AVIS DE LA COMMISSION LOCALE DE L'EAU DU SAGE DE L'ARVE

PROJET : Requalification et sécurisation de la route départementale 903 entre l'autoroute A40 et le carrefour des chasseurs

DATE : 5 juin 2026

Fig. 7 : Recréation de boisements humides : cartographies avant/après

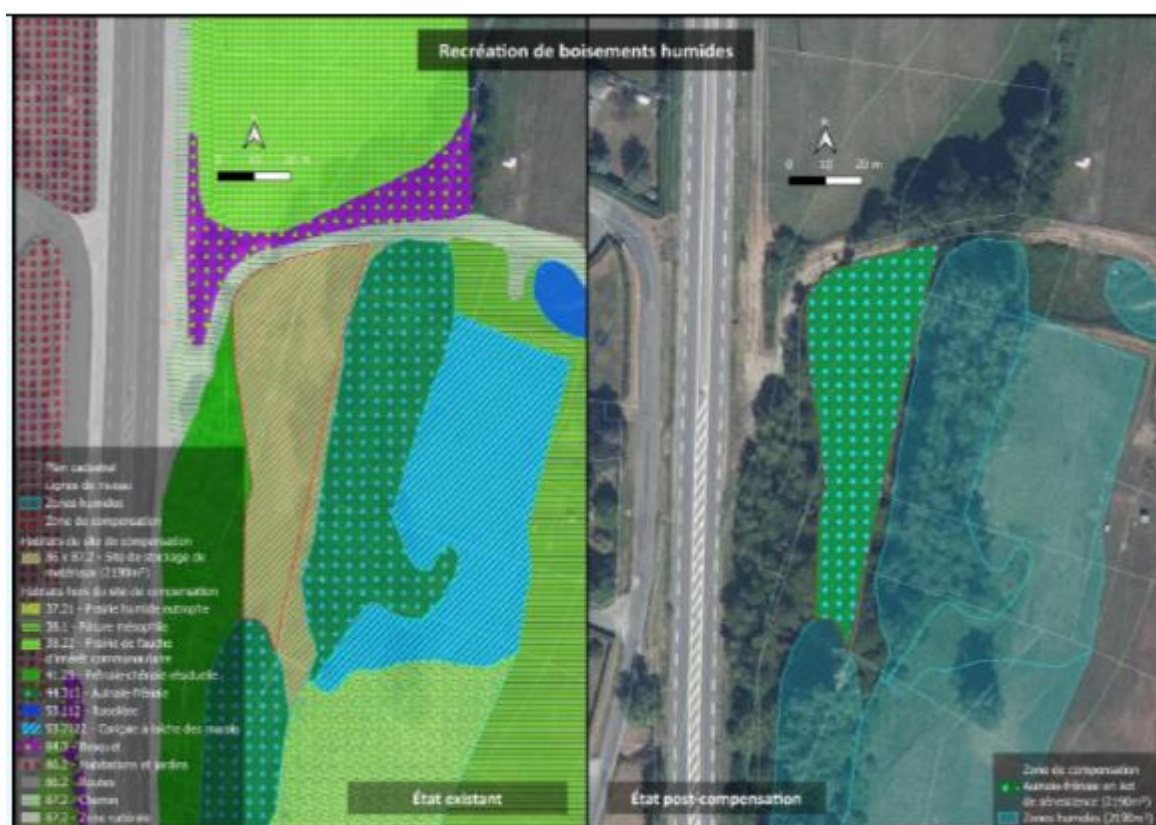
Le dossier n'identifie pas comment sera réalisée l'alimentation en eau du secteur « recréé », ni si les sols reprendront leur caractère humide permettant le développement des plantations d'arbres de boisements humides.

Fig. 9 : Ouvrages prévus – secteur Carrefour des Chasseurs

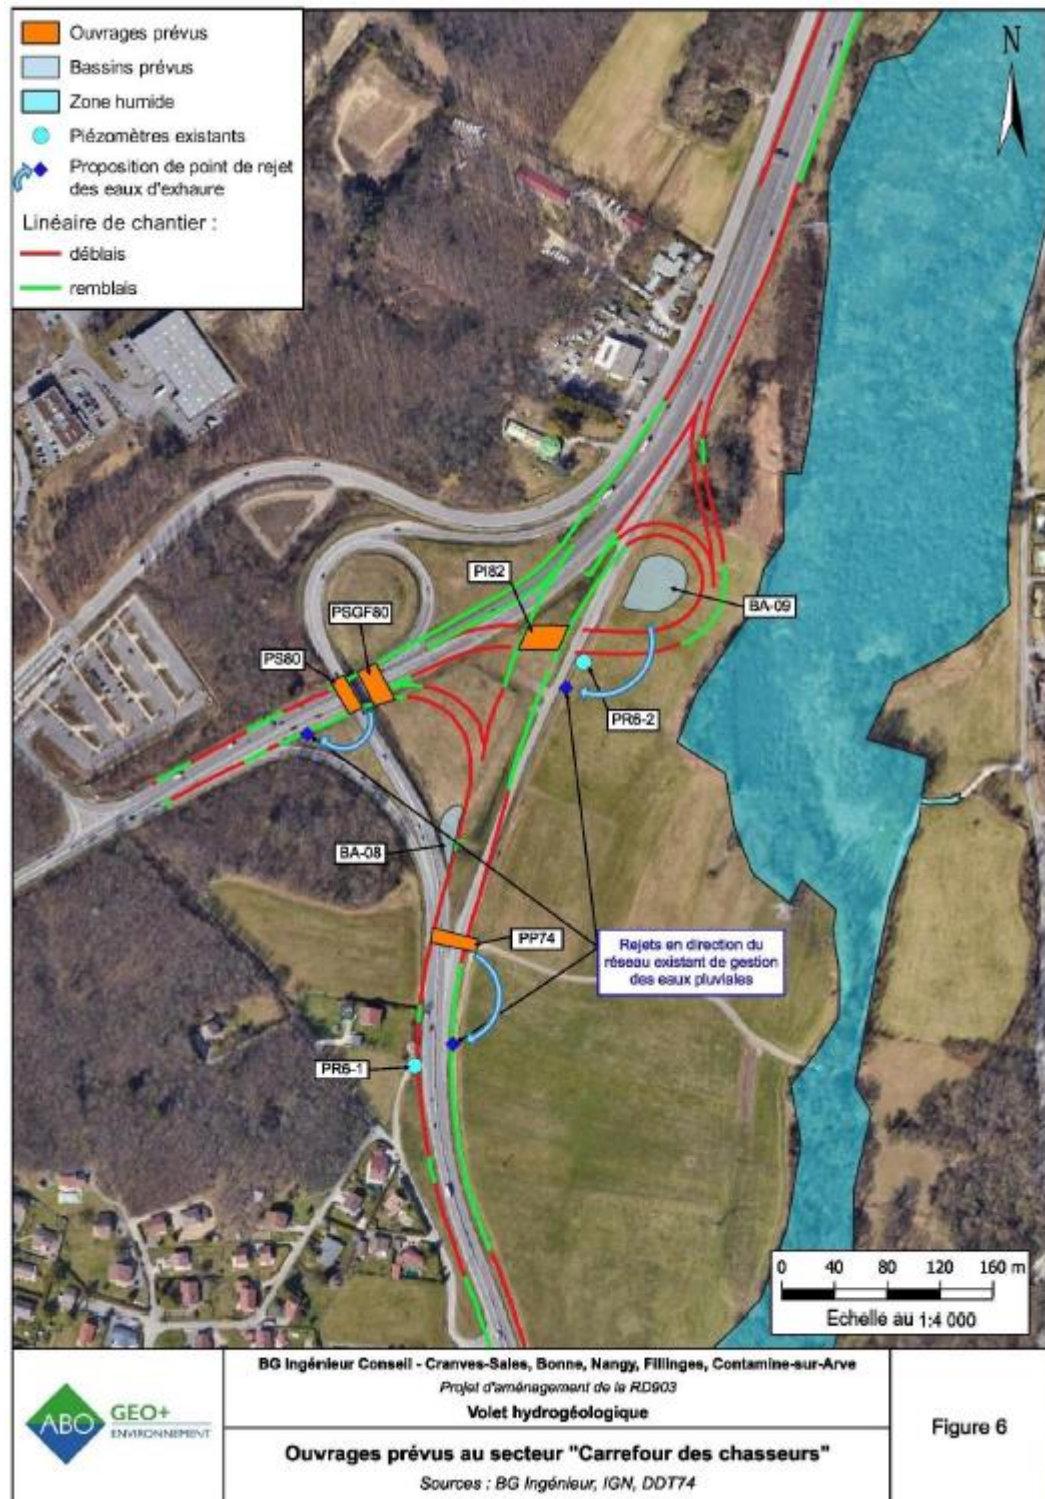
- La cote minimale du bassin BA-08 est susceptible d'être inférieure au niveau piézométrique. Le bassin devra donc être étanchéifié afin de pouvoir assurer son rôle et recueillir les eaux de ruissellement de la route.
- Le bassin BA-09 dont les relevés piézométriques à proximité montrent un battement de nappe entre 529,67 et 532,65 m NGF. S'il recoupe la nappe, il devra être étanchéifié.
